SERVICE INFO

Reparatur-KIT 530 0550 10

für VAG Common-Rail Dieselmotoren der 2. Generation

Bild 2: Links - Umlenkrolle 532 0623 10 / Rechts Umlenkrolle 532 0349 10

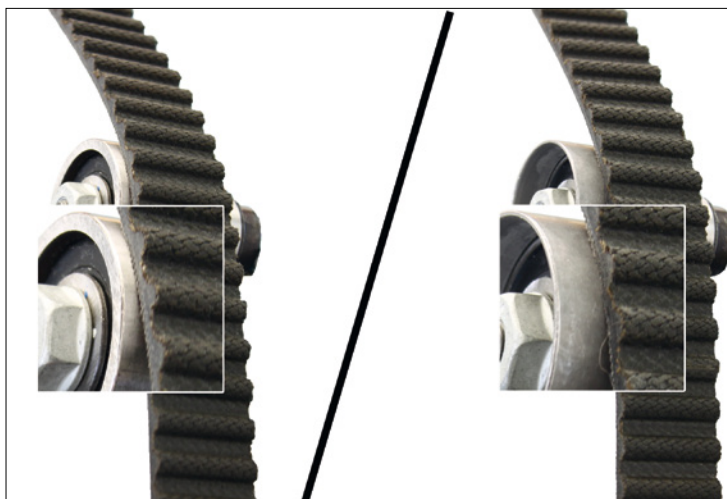
Alle genannten KIT's und SET's sind mit der verbesserten Umlenkrolle 532 0623 10 (Bild 2, links) bestückt. Diese ersetzt die in den aufgeführten Fahrzeugen eingesetzte Umlenkrolle 532 0349 10 (Bild 2, rechts).

Im Vergleich zur Vorgängerrolle ist die optimierte Umlenkrolle um 6,6mm schmaler. Infolgedessen läuft der Zahnriemen mittig über die Rolle, was zu einer wesentlich besseren Kraftverteilung am Kugellager führt. Dadurch wurde die Rolle den Bedingungen dieses Steuertriebes angepasst.
